改善箇所説明図

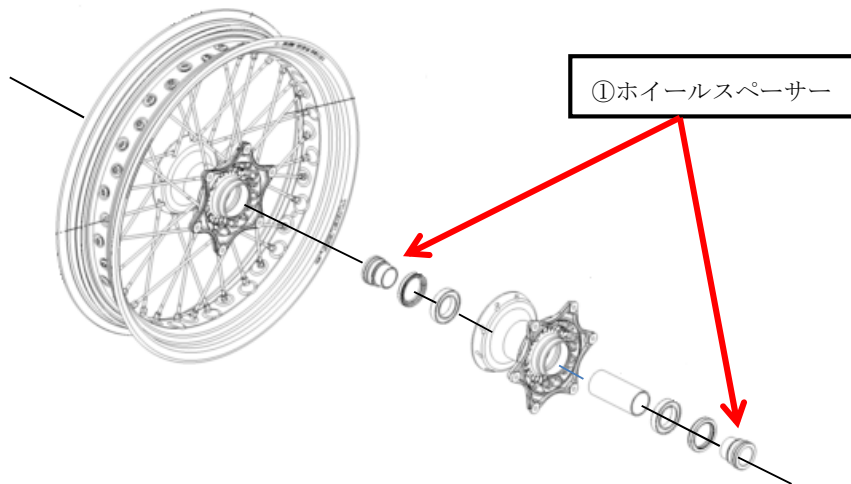
基準不適合発生箇所

前輪取付部のホイールスペーサーにおいて、誤品が組み付けられたものがある。そのため、前輪にガタが生じ、そのまま使用を続けるとブレーキディスクが損傷し、最悪の場合、前輪ブレーキ制動力の低下及びABSシステムの機能に支障をきたすおそれがある。

改善の内容： 全車両、前輪を点検し、誤品が組み付けられているものは、正規品と交換する。
